## TrønderEnergi Nett AS – 66 kV Utheim – Bjugn. Oversendelse av tillatelse til endring av trasé.

Norges vassdrags- og energidirektorat (NVE) har i dag gitt TrønderEnergi Nett AS konsesjon for å endre traseen til 66 kV kraftledningen mellom Utheim og Bjugn. Vedlagt oversendes NVEs tillatelse (anleggskonsesjon).

**Figur 1 - Kart som viser omsøkte endring. Sort stiplet og hel strek viser tidligere konsesjonsgitte kabel- og luftledningstrasé. Rød stiplet linje viser ny kabeltrasé.**

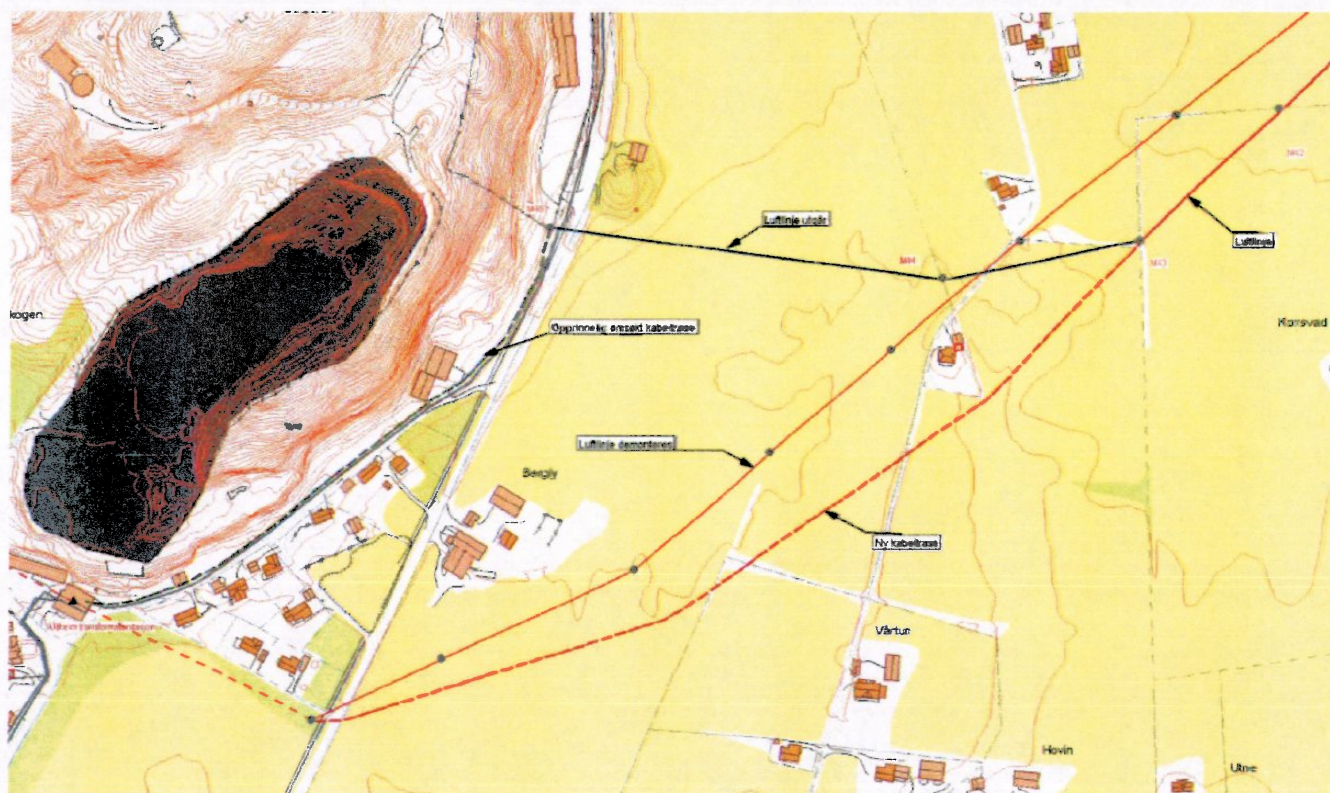
TrønderEnergi søkte den 13.10.2011 om konsesjon for å endre kabeltraseen inn til Utheim transformatorstasjon. Søknaden om endret trasé skyldes at den tidligere konsesjonsgitte kabeltraseen i dag har flere ledningsanlegg som gjør det vanskelig å legge en ny 66 kV kabel i tillegg til eksisterende. TrønderEnergi Nett AS har derfor søkt konsesjon for en alternativ kabeltrasé ut fra Utheim transformatorstasjon. Endringen innebærer at kraftledningen bygges som jordkabel de første 800 meterne ut fra transformatorstasjonen, som vist i figuren under.

Den endrede traseen berører ingen nye grunneiere sammenlignet med den konsesjonsgitte traseen. TrønderEnergi Nett AS har forelagt planene for Ørland kommune og berørte grunneiere. Kommunen hadde ifølge TrønderEnergi Nett ingen innvendinger mot endringen, og alle grunneiere har godkjent planene for ombygging. NVE har på bakgrunn av dette unnlatt å høre søknaden (jf. energiloven § 2-1). TrønderEnergi Nett AS har ikke søkt om ekspropriasjonstillatelse for omleggingen. NVE forutsetter derfor at nødvendige avtaler inngås.

Ifølge TrønderEnergi vil ikke endringen medføre endringer i kostnaden for anlegget, fordi kostnaden med lenger kabeltrasé oppveies av rimeligere leggekostnad og en billigere kabelendemast. Merkestnader for forlenget kabel er beregnet til 8-900 000 kroner, og reduserte kostnader for ledningsanlegget er beregnet til 800 000 kroner.

NVE finner ingen ulemper med den omsøkte endringen sammenlignet med opprinnelig konsesjonsgitte trasé. Nærmeste bolig fra kabeltraseen er cirka 50 meter. NVE vil derfor meddele TrønderEnergi Nett AS konsesjon for omlegging av kabeltraseen ut fra Utheim transformatorstasjon som omsøkt. NVE har også oppdatert eksisterende konsesjon for resterende del av ledningen til Bjugn, og eksisterende ledninger Utheim-Eide og Utheim-Ålmo.
